PREVOST

BULLETIN DE GARANTIE

BG13-62B

| SUJET : | Vérification du serrage d'un boulon sur le support d'essieu avant | |

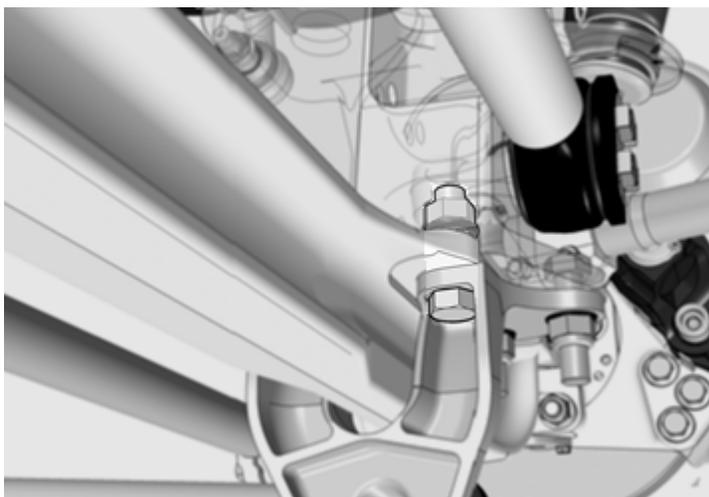
1. Sur l'essieu avant, du côté gauche, (côté chauffeur), repérez le boulon identifié par la flèche ci-contre.

2. Vérifiez le couple de serrage. La valeur devrait être de l'ordre de :

255 +/- 25 lbf-pi. (230-280 lbf-pi).

Si la valeur est bonne, nettoyer et marquer d'un sceau d'inspection « Torque Seal ».

3. Si le couple de serrage n'est pas dans la plage mentionnée, dévisser le boulon d'un demi-tour et serrer à 255 lbf-pi.

Nettoyer et marquer d'un sceau d'inspection « Torque Seal ».
